OBJET :      Projet d'aménagement d'un parc éolien dans la MRC de L'Érable  
                  (3211-12-127)

**AVIS DU MINISTÈRE DES RESSOURCES NATURELLES ET DE LA FAUNE  
SUR LA RECEVABILITÉ DU PROJET DE PARC ÉOLIEN  
DANS LA MUNICIPALITÉ RÉGIONALE DE COMTÉ DE L'ÉRABLE**

# RECEVABILITÉ DU PROJET DE PARC ÉOLIEN DE LA MUNICIPALITÉ RÉGIONALE DE COMTÉ (MRC) DE L'ÉRABLE

OBJET : **Évaluation, pour le volet des impacts sonores, de la  
recevabilité de l'étude d'impact sur l'environnement du projet  
du parc éolien de la MRC de l'Érable**

**POTENTIEL MINÉRAL ET DROITS MINIERS CONSENTIS**

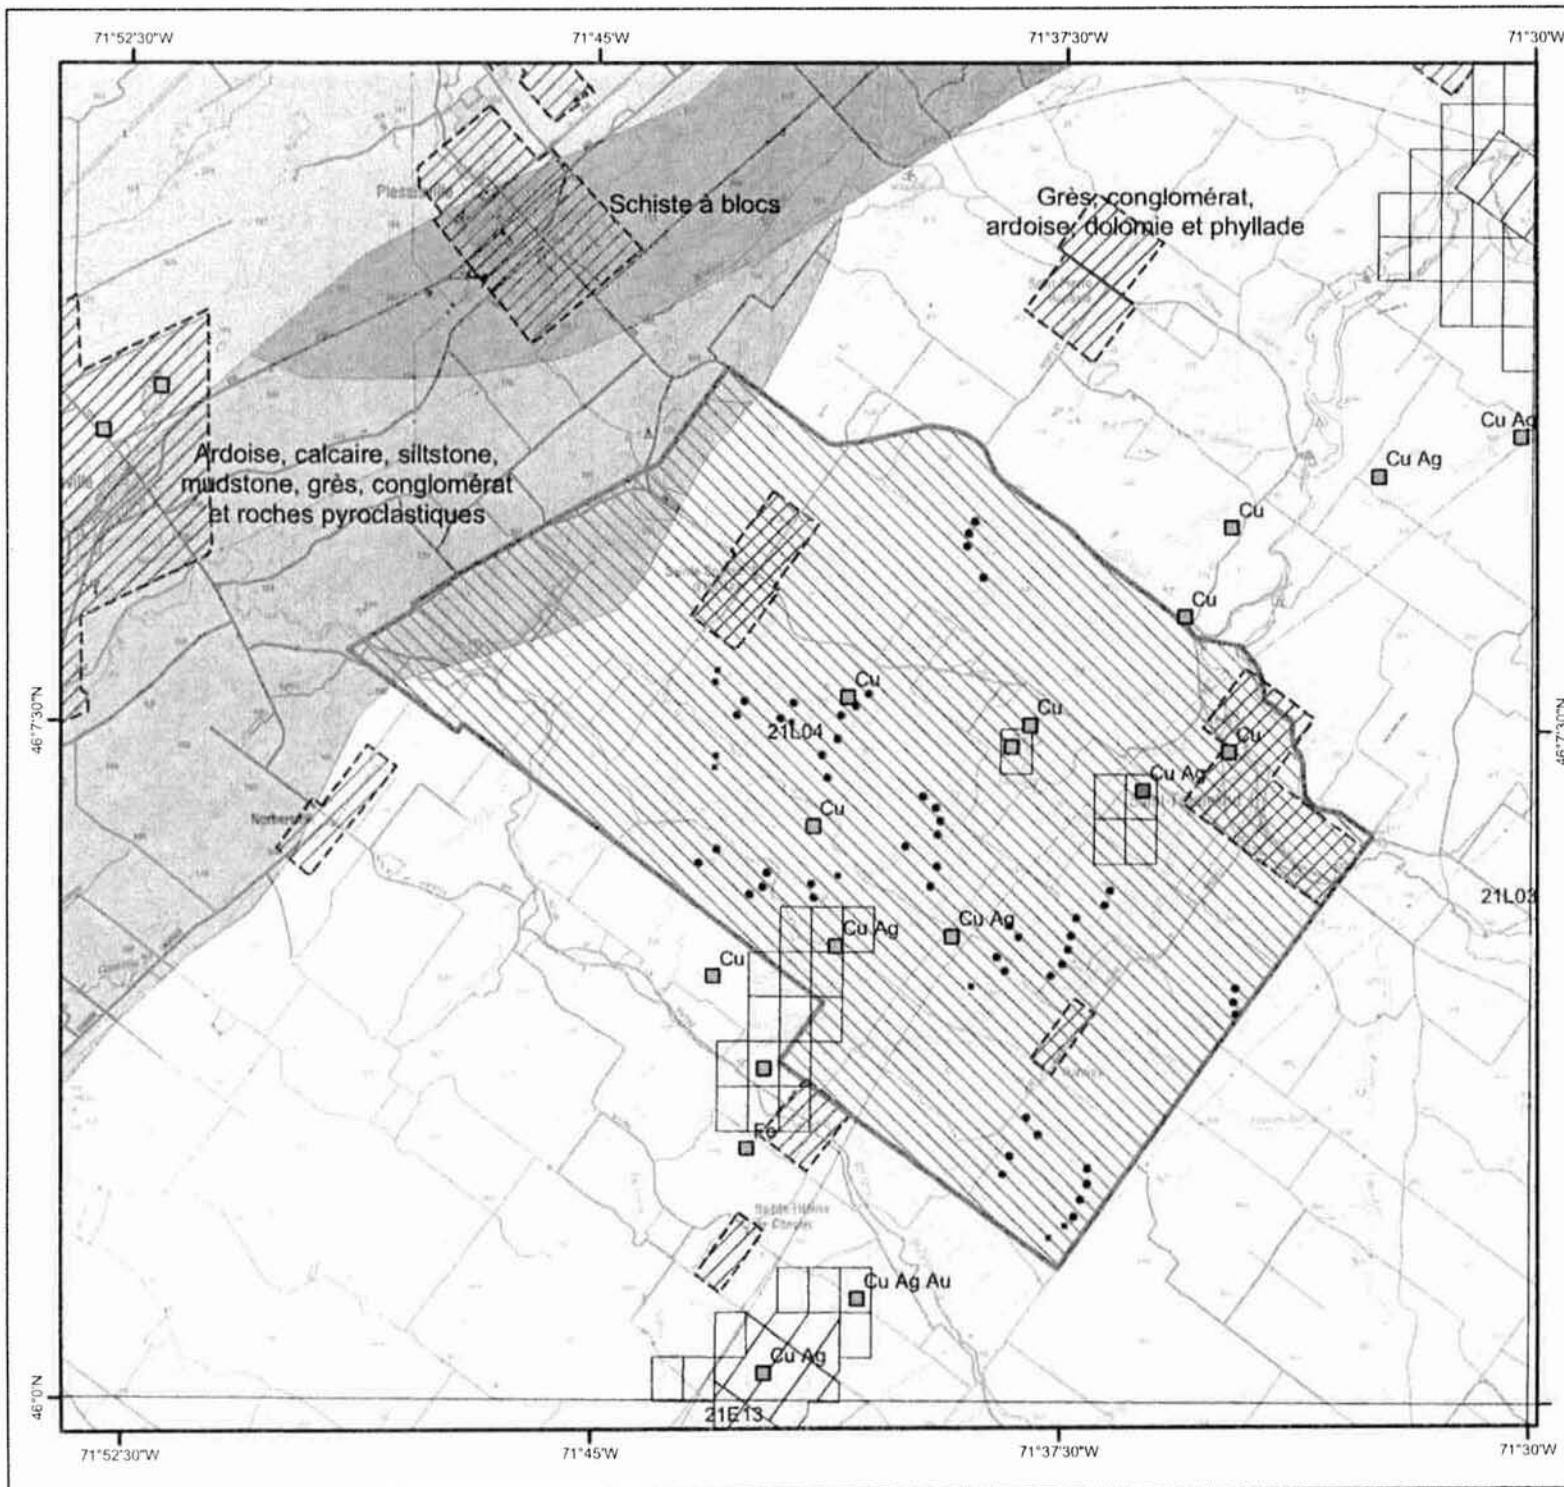
Le potentiel minéral est moyen dans le secteur et se traduit par la présence de sept indices minéralisés en cuivre ou cuivre et argent et d'un gîte de matériaux de construction et de pierre industrielle situés à l'intérieur du territoire visé. Pour éviter d'éventuels conflits d'usages, le

MRNF recommande qu'aucune installation éolienne ne soit prévue à proximité d'un indice minéralisé ou d'un gîte de matériaux de construction et de pierre industrielle et plus particulièrement dans l'éventualité où ceux-ci sont couverts par un claim minier.

Par le fait même, le promoteur doit être informé des droits miniers consentis et du potentiel minéral de l'ensemble du territoire concerné et tenir compte de ces paramètres dans l'élaboration de son projet de parc éolien.

Pour éviter une situation conflictuelle entre le développement éolien et minier, il importe que le promoteur vérifie si son projet s'harmonise avec le développement minier. À cet égard, le Ministère peut demander qu'une réserve à l'État soit faite en vertu de la Loi sur les mines (L.R.Q., chapitre M-13.1, article 304) afin de protéger le potentiel éolien.

Vous trouverez ci-joint (Annexe 1), une carte de potentiel minéral et des droits miniers consentis relatifs au territoire visé pour le projet de parc éolien de l'Érable.
